Informe Consolidado de Solicitud de Aclaraciones, Rectificaciones y/o Ampliaciones al Estudio de Impacto Ambiental del Proyecto “Modificación de la Operación Actual, Proyecto TED: Transición Hacia Extracción Directa de Litio”

Nombre del Titular : Albemarle Limitada
Nombre del Representante Legal : Ignacio Toro Labbé
Dirección : Av. Apoquindo 2730, torre 1 piso 10

El presente Informe Consolidado de Solicitud de Aclaraciones, Rectificaciones o Ampliaciones al Estudio de Impacto Ambiental del proyecto “**Modificación de la Operación Actual, Proyecto TED: Transición Hacia Extracción Directa de Litio**”, contiene las observaciones generadas en virtud de la revisión de la Adenda.

Figura 1 Gráfico Boxplot en escala logarítmica de las Concentraciones Químicas en las UHs del Área de Influencia.

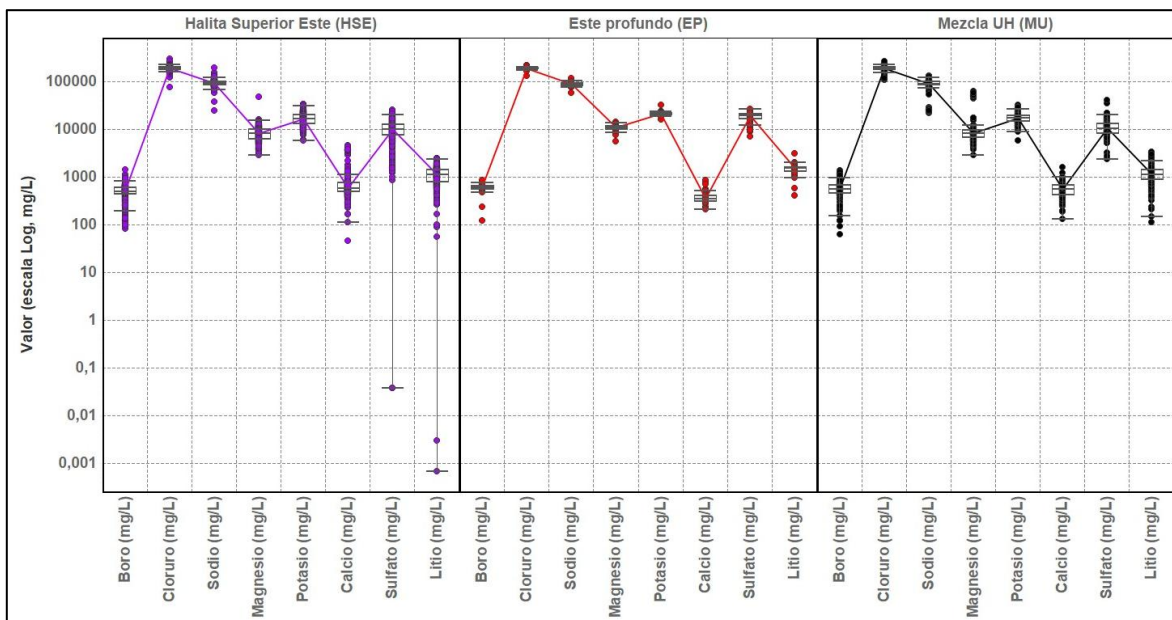
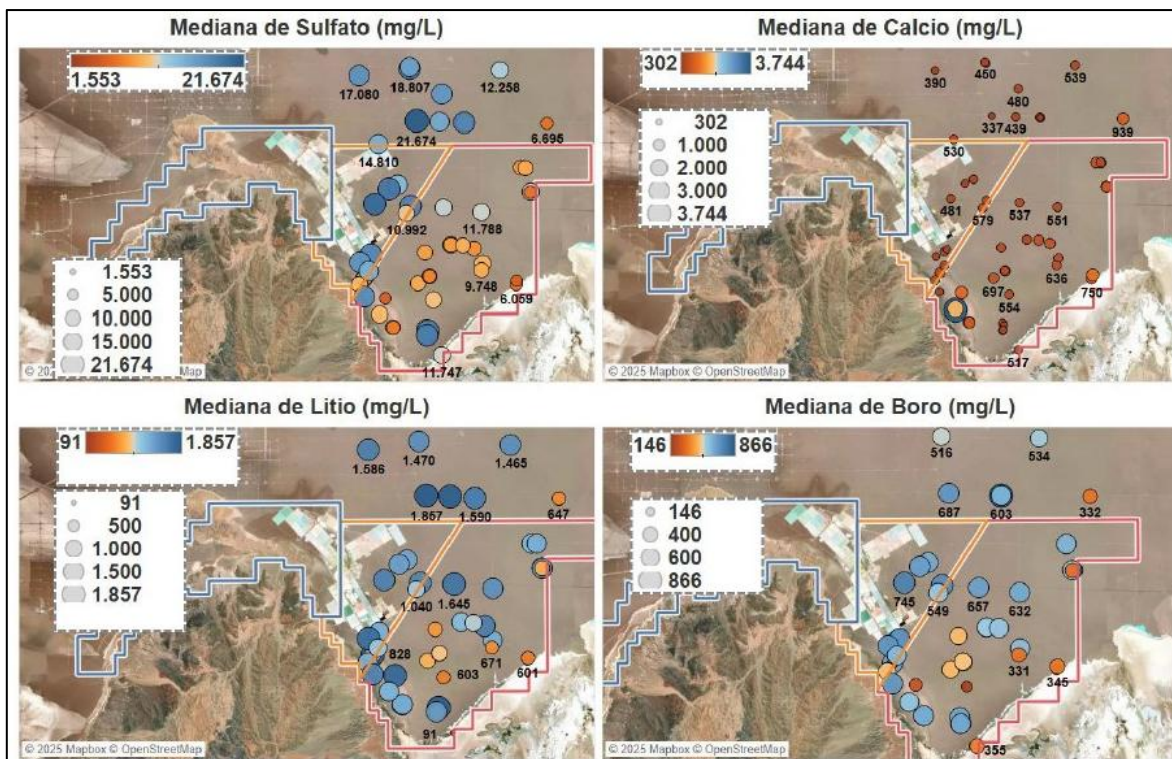
150. Respecto de los antecedentes presentados en el Apéndice 4.1.9 “Línea Base Calidad de Aguas” y su vinculación con la definición de umbrales para el Plan de Alerta Temprana (PAT), se solicita al Titular aclarar y justificar la extrema variabilidad estadística reportada en la química de la unidad Halita Superior Este.

- ii) Explicar las causas de las diferencias espaciales en las concentraciones promedio registradas para los analitos indicados.
- iii) Hacer entrega de los datos en formato digital editable (Excel) que fueron utilizados específicamente para la confección de las gráficas e infografías señaladas (Figuras 1 y 2), permitiendo al evaluador filtrar pozos, visualizar las series de tiempo y verificar si dicho amplio rango es real o producto de datos anómalos no descartados.

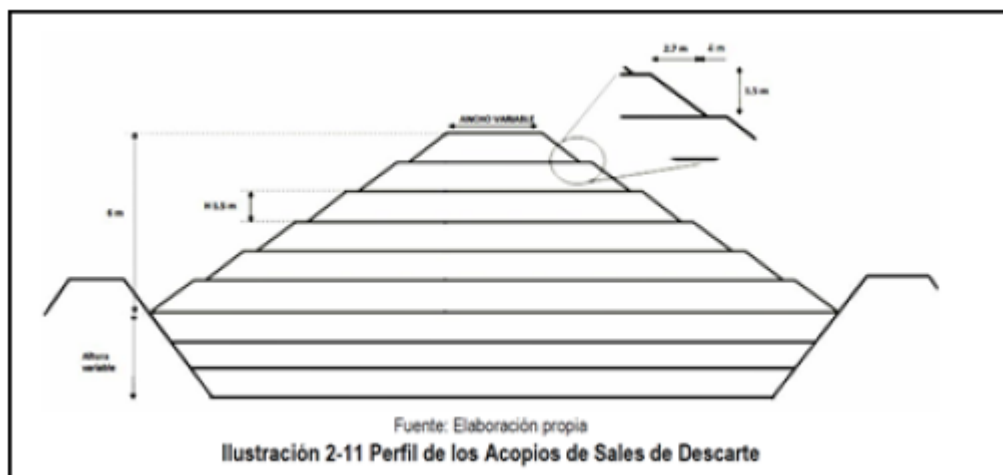
204. En relación con los antecedentes presentados en el Apéndice 10.2.1 (PAS 136) y sus respectivos anexos, se solicita al Titular:

- i) Aclarar la información entregada en el literal 2.8 h) respecto a los “depósitos adyacentes”, precisando de manera inequívoca si dicho listado corresponde a las propias obras a intervenir por el Proyecto o a depósitos preexistentes externos que no son objeto de esta evaluación.
- ii) Explicar y subsanar el vacío de información detectado en el Anexo 10.2.1-3 “Evaluación de Estabilidad de Acopios de Sales de Descarte”, el cual restringe su análisis numérico solo a los depósitos 19 al 30. El Titular deberá actualizar dicho informe, incluyendo el análisis de estabilidad física (estática y pseudoestática) y la justificación geotécnica para la totalidad de los 30 depósitos solicitados (incorporando los acopios 1 al 18), o en su defecto, justificar detallada y técnicamente por qué dicho grupo inicial fue excluido del análisis de estabilidad original.

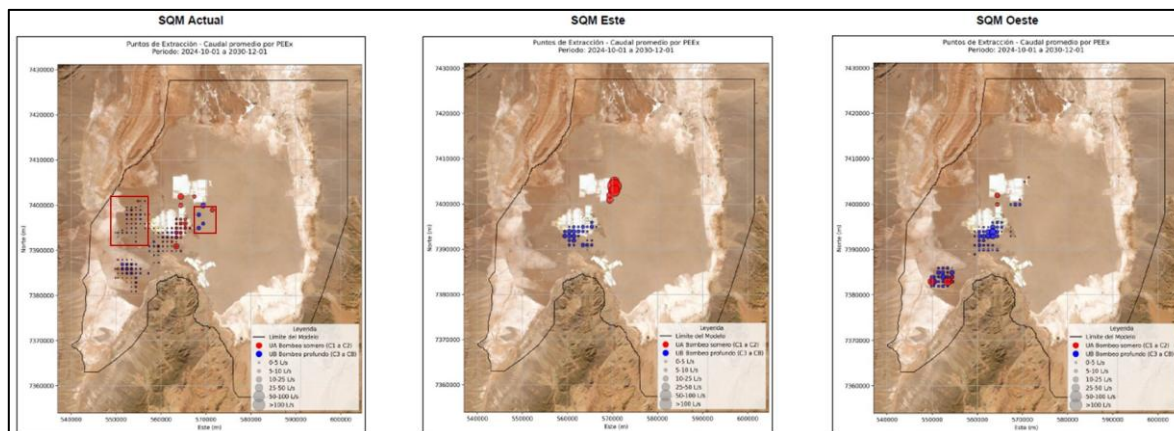
ii) Corregir la configuración espacial (peor escenario): Reprogramar los escenarios “SQM Este” y “SQM Oeste” asegurando que el caudal se concentre efectivamente en los pozos más extremos del campo de extracción de SQM (incluyendo aquellos activos en el Caso Actual que fueron omitidos).

iii) Re-ejecutar y presentar los resultados de estas simulaciones corregidas (isopiezas y niveles en pozos de monitoreo), reevaluando si bajo el verdadero peor escenario (pozos más extremos + misma estacionalidad) se superan o no los niveles de afectación reportados originalmente para la Zona Marginal.
